1階平面図 S=1/200

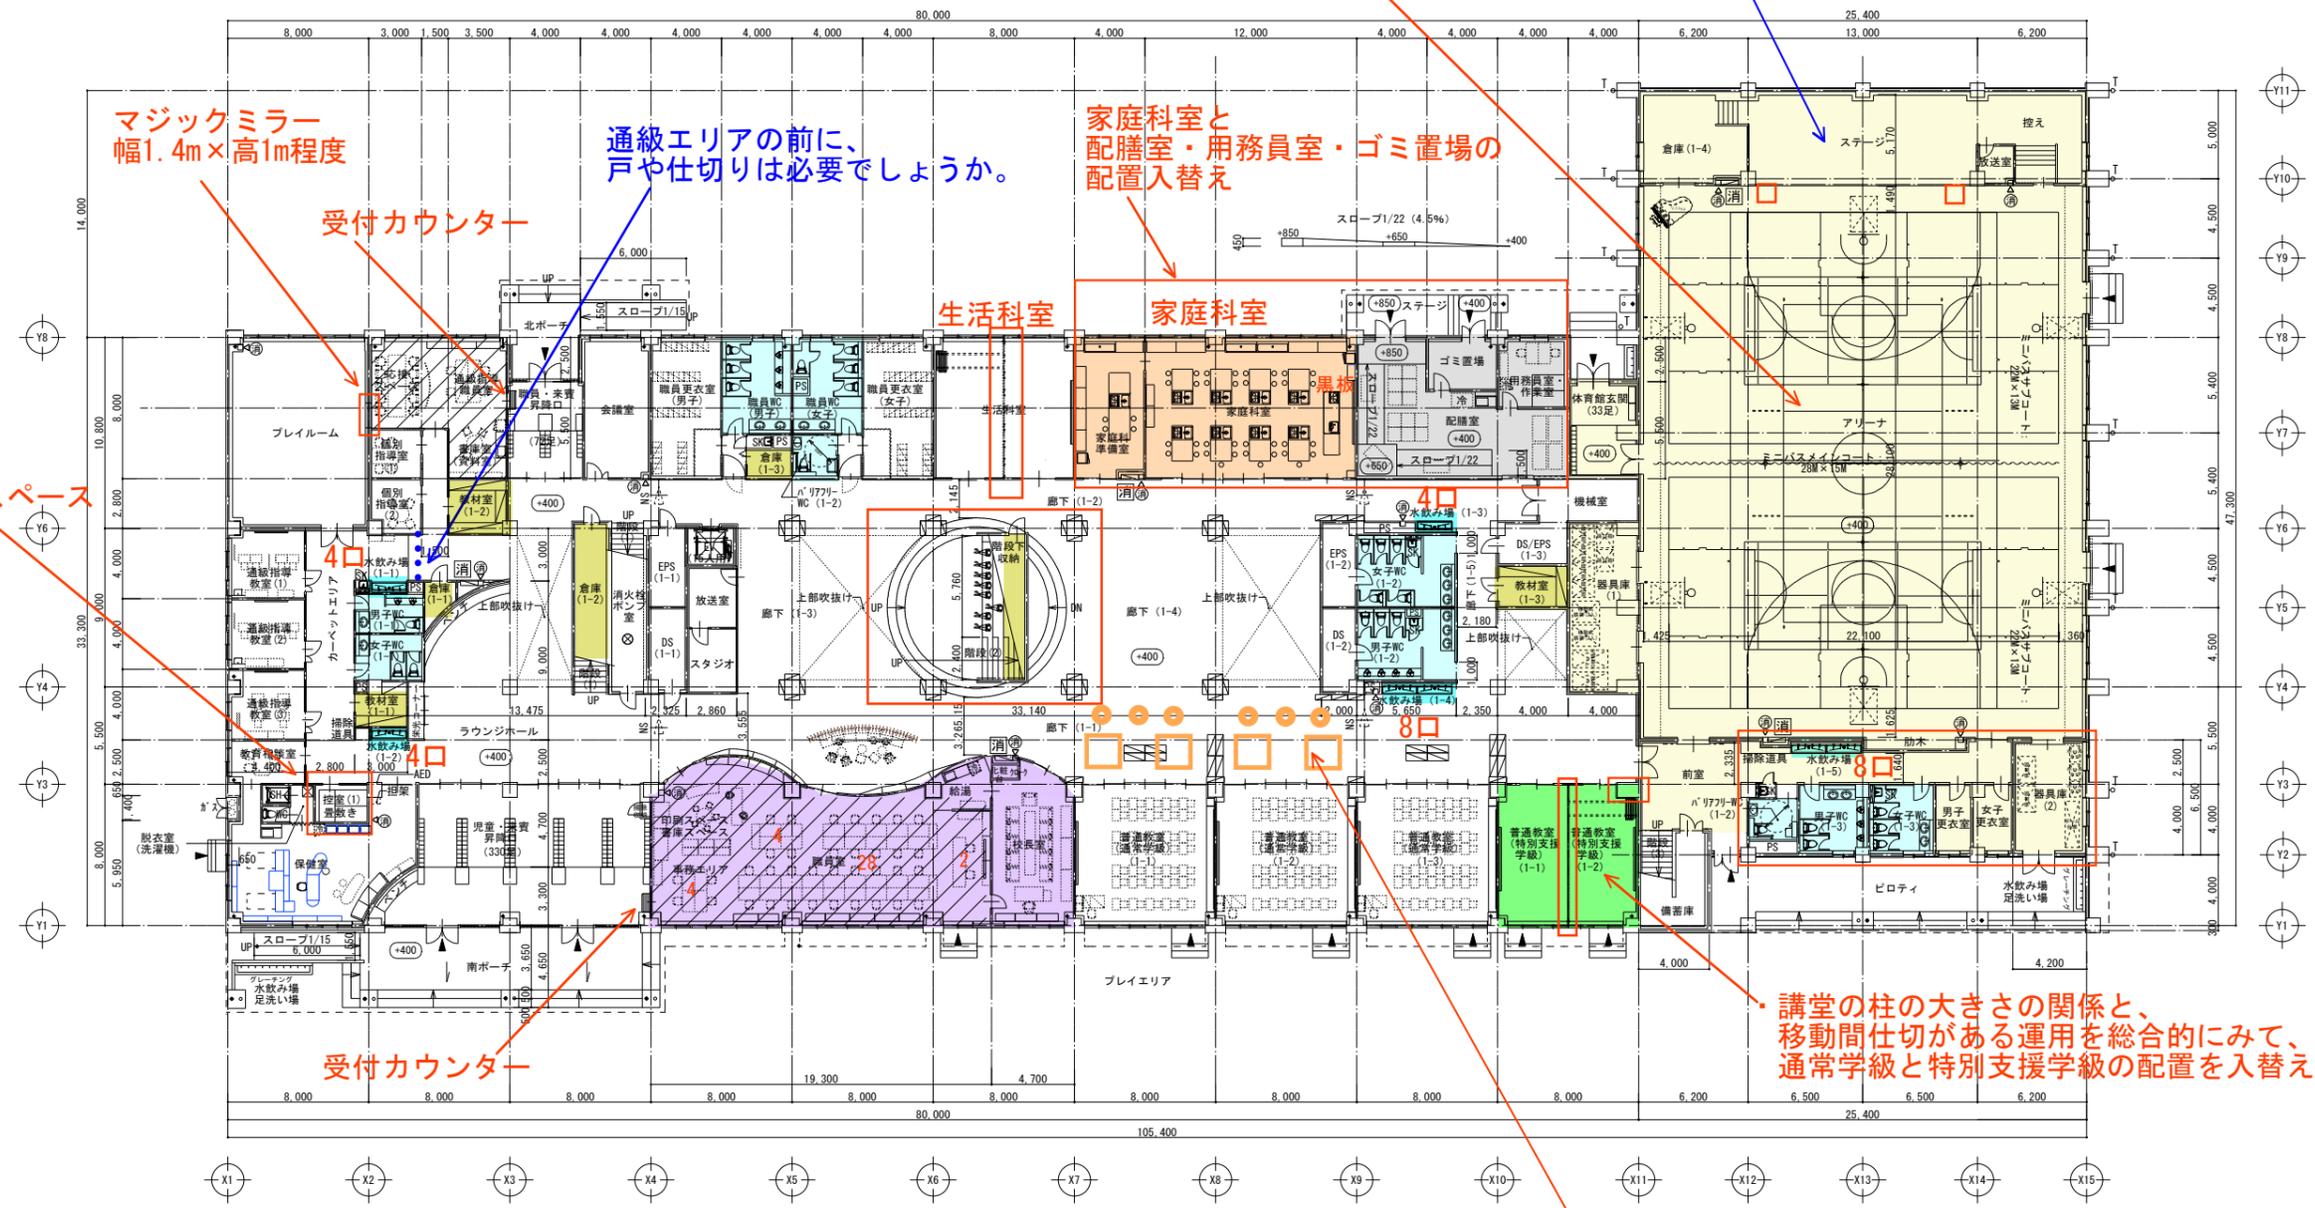
- ・講堂の柱配置整理と面積縮減（法的条件）による講堂の平面調整
- ステージ、アリーナの形調整（ステージを縮小し、アリーナの広さ維持）
- ステージ昇降は収納型移動式階段
- トイレ・更衣室廻りの平面整理（男子小便器1器増）
- 体育館玄関は体育館単独使用

ステージの舞台運用の確認  
ブドウ棚、舞台照明、吊りバトン、各種舞台幕は、  
今でも必要でしょうか。

通級エリアの前に、  
戸や仕切りは必要でしょうか。

家庭科室と  
配膳室・用務員室・ゴミ置場の  
配置入替え

職員休息の場を検討  
又は、児童着替えスペース

講堂の柱の大きさの関係と、  
移動間仕切がある運用を総合的にみて、  
通常学級と特別支援学級の配置を入替え

廊下天井無しエリアの照明計画

タブレット・ラック充電エリア、  
兼、児童と先生の交流の場  
(間仕切や戸は無し)

廊下天井無しエリアの照明計画

ギャラリーは授業や休み時間やスポ少での  
多様な運用と、南面採光確保から、  
倉庫を設けず一体空間でスペースを確保します
